COMUNE DI CANZO

DECRETO DI ESCLUSIONE

VARIANTE AL PIANO DEI SERVIZI PER L'INDIVIDUAZIONE PUNTUALE DELLA LOCALIZZAZIONE DELLA NUOVA SEDE DELLA PROTEZIONE CIVILE AFFERENTE AI COMUNI DEL TRIANGOLO LARIANO AREA VALASSINA E RELATIVA PROCEDURA DI VERIFICA DI ESCLUSIONE DELLA VAS

Oggetto: Procedura di verifica di assoggettabilità alla VAS – Variante puntuale al Piano dei Servizi del PGT di Canzo - Parere Provincia di Como.

Disegno n°: **PEL-DI-100-0388-23**

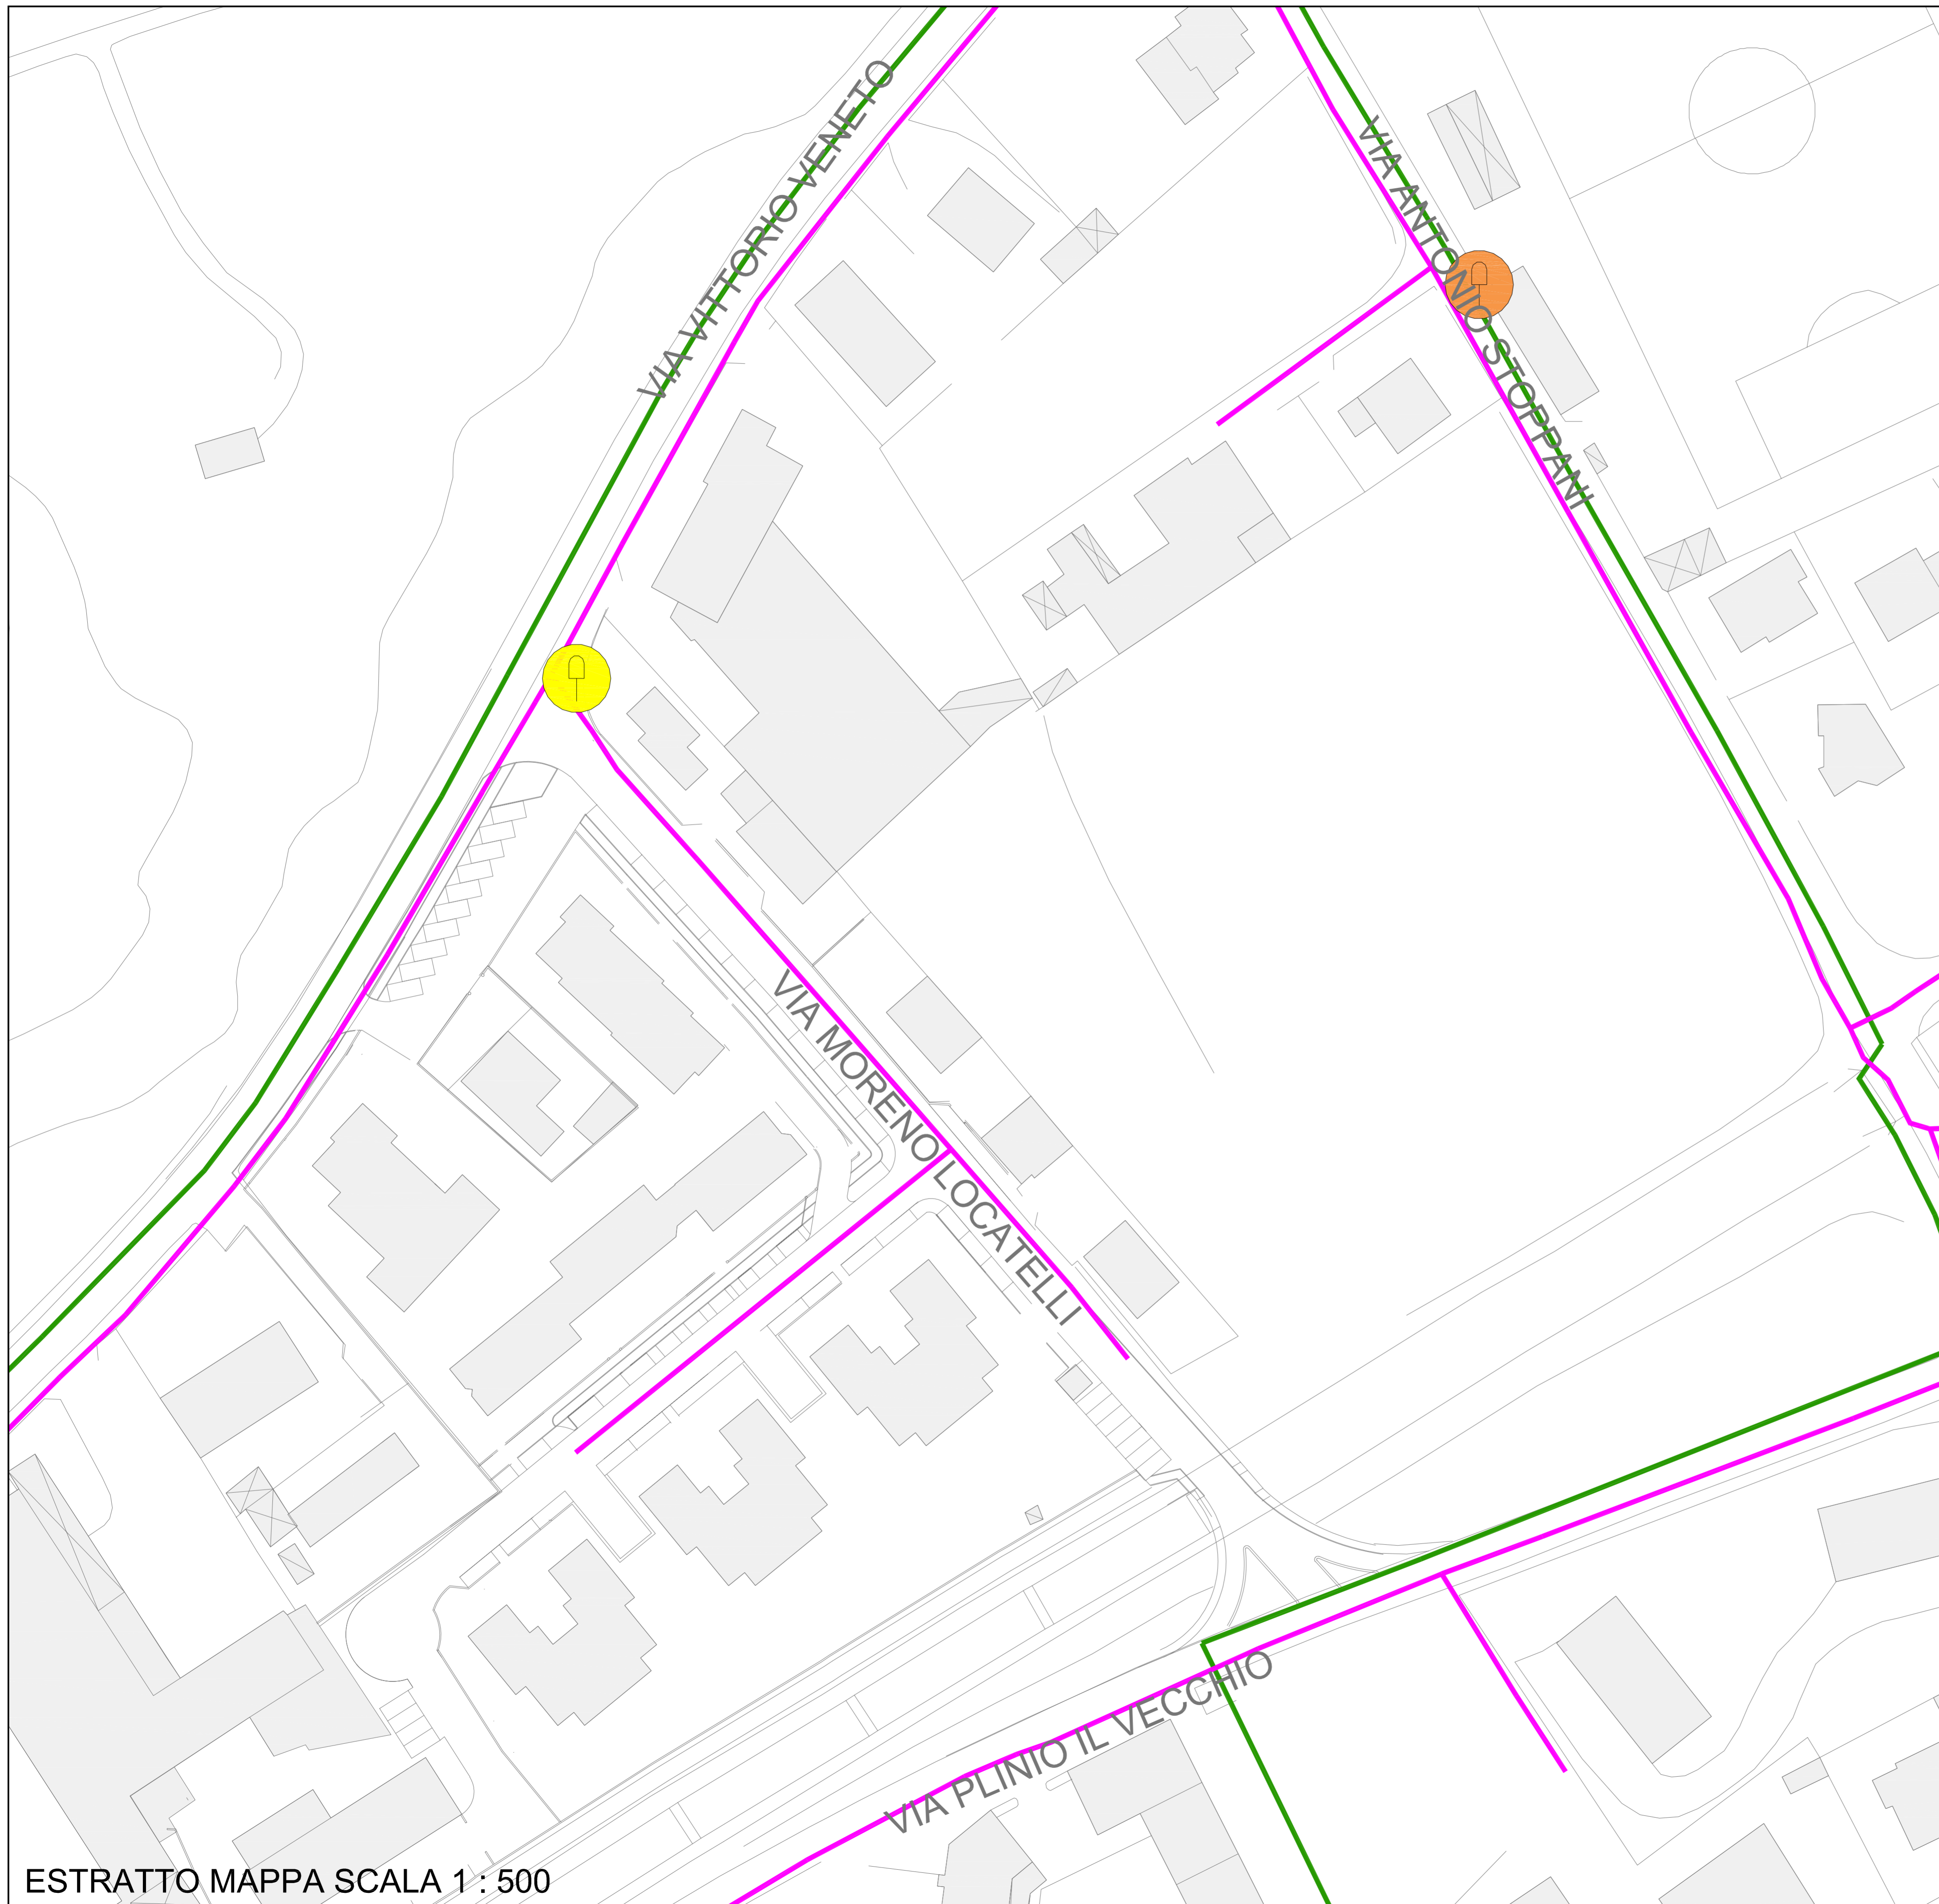
Con riferimento a quanto in oggetto, esaminata la documentazione disponibile, la scrivente **Lereti spa** segnala la presenza di tubazioni gas nei tratti in prossimità dell'area del Vostro intervento, come indicato nella tavola allegata **PEL-DI-100-0388-23**.

L'eventuale interrimento di impianti sotterranei in prossimità delle tubazioni gas dovrà avvenire nel rispetto e osservanza delle norme in materia di distanza fra impianti sotterranei, riferite a parallelismi e attraversamenti con le condotte esistenti, tali da consentire, in ogni caso, adeguati interventi di manutenzione.

Si esprime parere favorevole rispetto agli interventi in programma, a condizione che l'impresa esecutrice assuma accordi con **Lereti spa**, Unità Operativa di Como (UOC), per la tracciatura in campo dei sottoservizi, adottando tutti gli accorgimenti necessari alla salvaguardia delle reti gas esistenti.

In fase di definizione della soluzione progettuale definitiva, si verificherà la eventuale necessità di spostamenti delle reti gas esistenti.
